東海第二発電所

敷地ごとに震源を特定して策定する地震動のうち
プレート間地震の審査状況について

平成28年5月26日

日本原子力発電株式会社

津波評価及び地震動評価で考慮している主な波源、震源

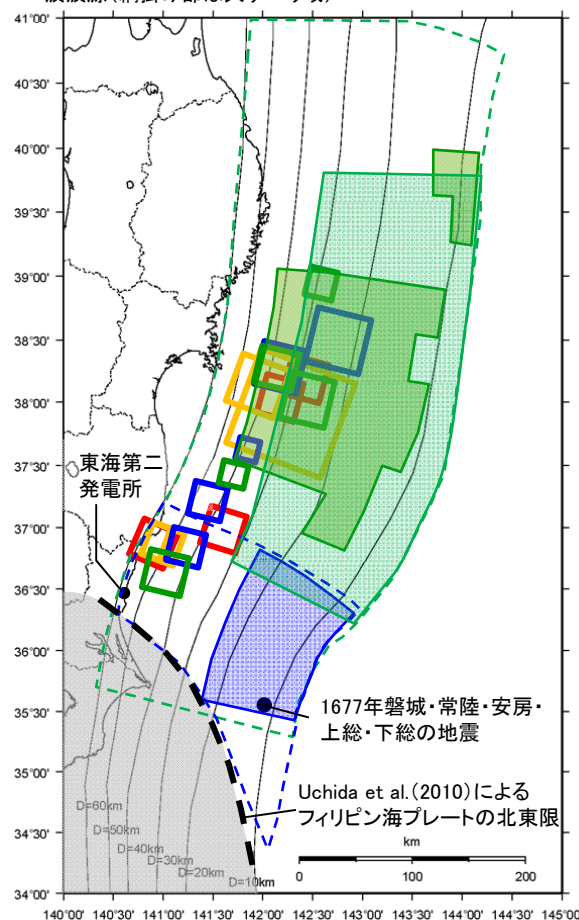
コメントNo.7: 津波評価で考慮している波源

■津波評価で考慮している主な波源と地震動評価で考慮している震源との関係について整理し、敷地への影響を検討する。

■津波評価、地震動評価の基本方針

過去に発生した地震や、今後発生が想定される地震等の中から敷地に与える影響の大きいものを選定し、詳細評価を行う。

■津波評価と地震動評価の着目点

- ・Mw9.0程度の規模の大きい地震では、大すべり域と強震動生成域が空間的に分離し、また分布の範囲も異なる。
- ・津波評価では大すべり域を海溝軸付近に配置する場合に影響が大きく、一方、地震動評価では強震動生成域を敷地に近い場所に配置するほど影響が大きい。

地震	津波評価での扱い	地震動評価での扱い
1677年磐城・常陸・安房・上総・下総の地震(延宝の地震)(M8.0)	敷地に影響を及ぼした既往津波として評価	・中央防災会議(2013)等によれば、大きな揺れの被害はなく、津波地震の可能性が高いとされている。 ・しかしながら宇佐美ほか(2013)の諸元に基づきM-Δ図で評価すると震度5程度以上となるため、地震動評価を実施
2011年東北地方太平洋沖地震(Mw9.0)	・敷地に影響を及ぼした既往津波として評価 ・今後発生が想定される津波として評価を実施	敷地で震度5程度以上であり、また敷地に最も大きな影響を与えた地震として地震動評価を実施
茨城県沖に想定する津波波源(Mw8.5)	過去に発生していないが、今後発生が想定される津波として評価を実施	・東北地方太平洋沖地震の強震動生成域は、大すべり域と異なり茨城県沖にも存在し、敷地での揺れは茨城県沖の強震動生成域の影響が大きい。 ・従って、茨城県沖に想定する津波波源による地震動は東北地方太平洋沖地震の地震動で代表させることとする。

プレート間結合度の分布

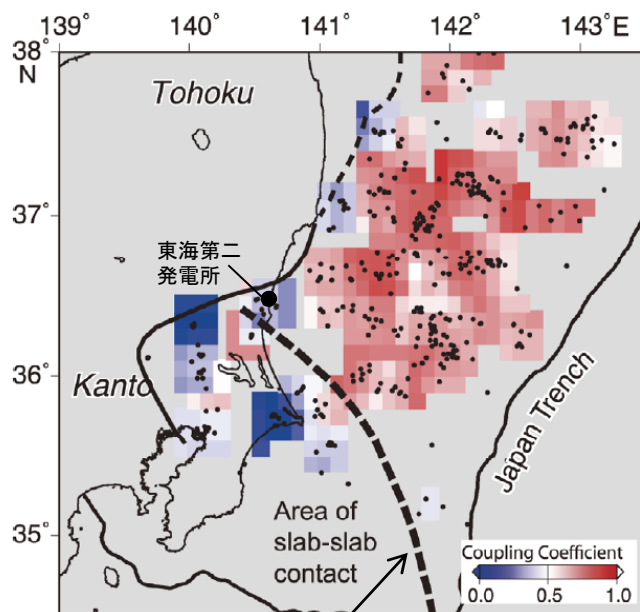
コメントNo.12: フィリピン海プレートの影響 プレート間結合度

■プレート間結合度の分布について

- Uchida et al.(2009)は、繰り返し小地震のすべり量から推定したプレート間結合度の分布を検討し、フィリピン海プレート端部を境にして、その境より南ではプレート間結合度が低くなっているとしている。
- また、長谷川ほか(2013)では、Uchida et al.(2009)等の分析結果を踏まえ、東北地方太平洋沖地震について、「北から伝播してきた破壊が、上盤側がフィリピン海プレートに変わり、プレート間結合度が小さく、すべり遅れがほとんどない領域に入ると、そこで破壊がとまったということになる。すべり遅れの少ない領域には破壊が広がっていかないはずであり、すべり域の南限はそれで規定されたと考えられる。」としている。

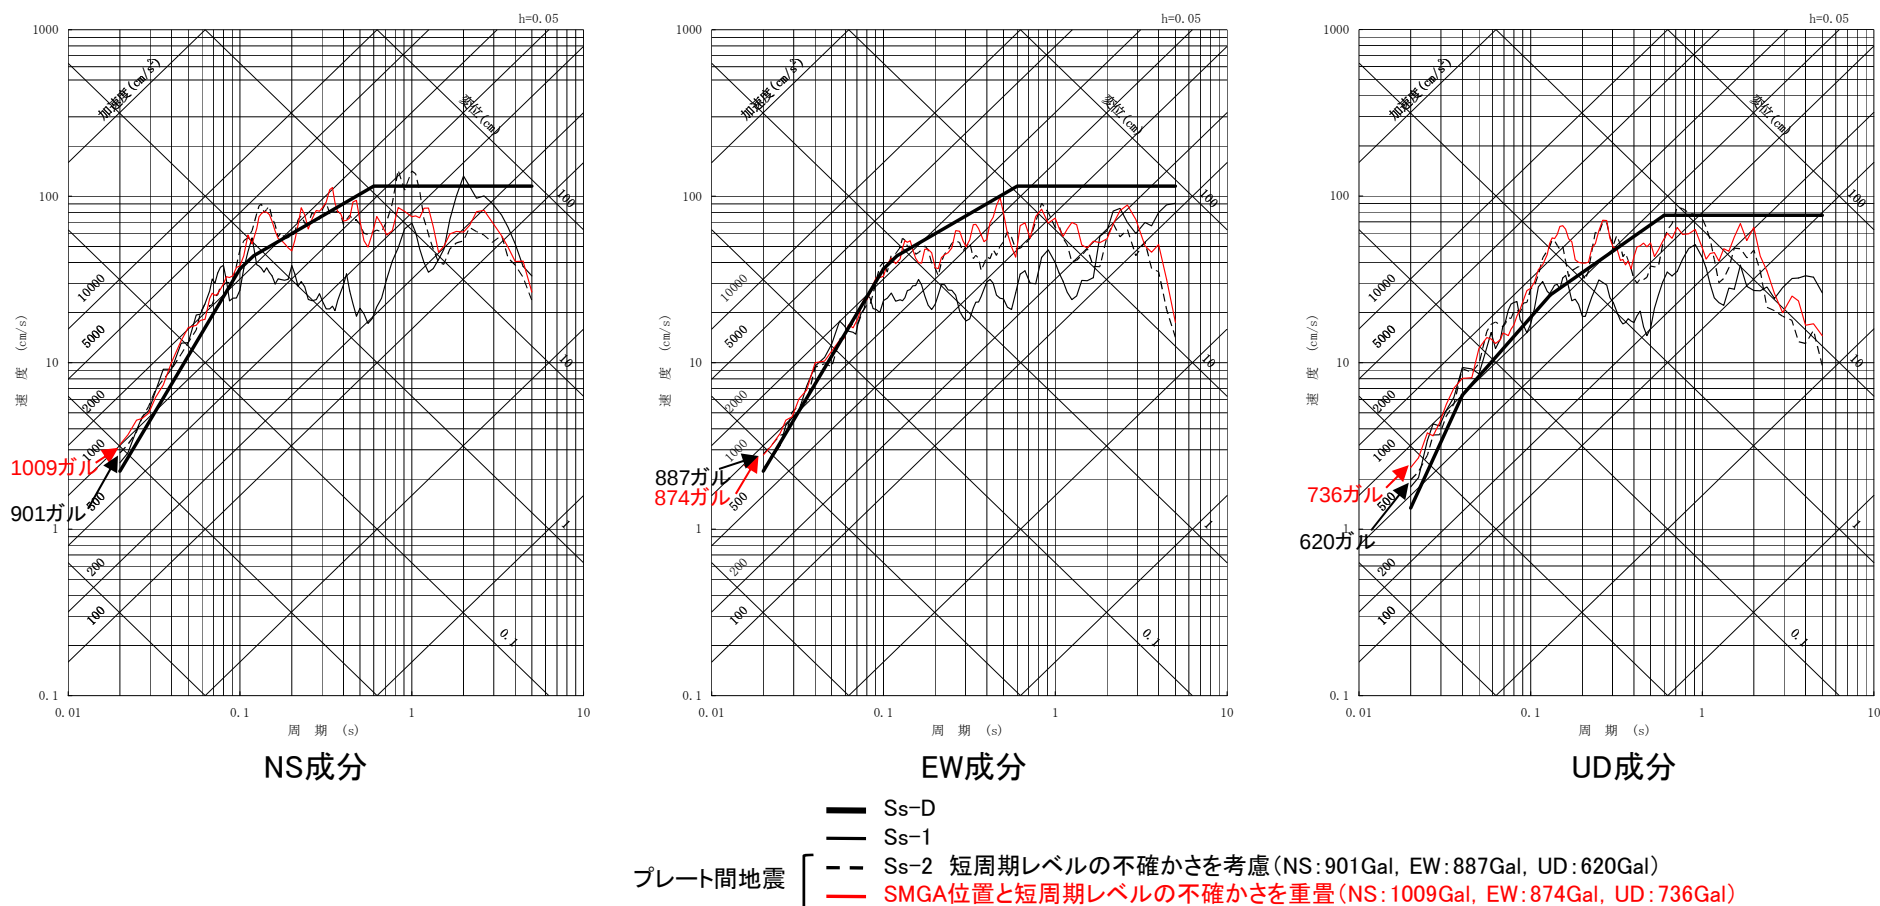
コメントNo.11: 不確かさ重畳について

■主要な断層パラメータについて、敷地周辺のプレート間地震に関する知見等を踏まえて認識論的不確かさと偶然的不確かさに分類し、敷地での地震動に大きな影響を与えるパラメータを不確かさとして考慮する。

■コメントを踏まえSMGA位置の不確かさについては下記のとおり扱うこととし、SMGA位置の不確かさと短周期レベルの不確かさを重畳させることとした。

【申請時】：SMGA位置の不確かさは認識論的不確かさとして扱う

【コメント反映】：SMGA位置の不確かさは認識論的不確かさと偶然的不確かさが混在した不確かさとして扱う

評価ケース	認識論的不確かさ			偶然的不確かさ	
	断層設定位置	地震規模	短周期レベル	SMGA位置	破壊開始点
基本ケース	フィリピン海プレートの北東限を考慮し、三陸沖中部～茨城県沖に設定	Mw9.0	宮城県沖、福島県沖、茨城県沖で発生する地震の平均※1	東北地方太平洋沖地震のSMGAや、それぞれの領域で過去に発生したM7～M8クラスの地震の震源域を参考に配置	2011年東北地方太平洋沖地震の気象庁震源位置※3
SMGA位置の不確かさ	フィリピン海プレートの北東限を考慮し、三陸沖中部～茨城県沖に設定	Mw9.0	宮城県沖、福島県沖、茨城県沖で発生する地震の平均※1	基本震源モデルのSMGA位置に対し、茨城県沖のSMGAを敷地に最も近い位置に移動	2011年東北地方太平洋沖地震の気象庁震源位置※3
短周期レベルの不確かさ	フィリピン海プレートの北東限を考慮し、三陸沖中部～茨城県沖に設定	Mw9.0	基本震源モデルの1.5倍※2	東北地方太平洋沖地震のSMGAや、それぞれの領域で過去に発生したM7～M8クラスの地震の震源域を参考に配置	2011年東北地方太平洋沖地震の気象庁震源位置※3
SMGA位置の不確かさと短周期レベルの不確かさの重畳	フィリピン海プレートの北東限を考慮し、三陸沖中部～茨城県沖に設定	Mw9.0	基本震源モデルの1.5倍※2	基本震源モデルのSMGA位置に対し、茨城県沖のSMGAを敷地に最も近い位置に移動	2011年東北地方太平洋沖地震の気象庁震源位置※3
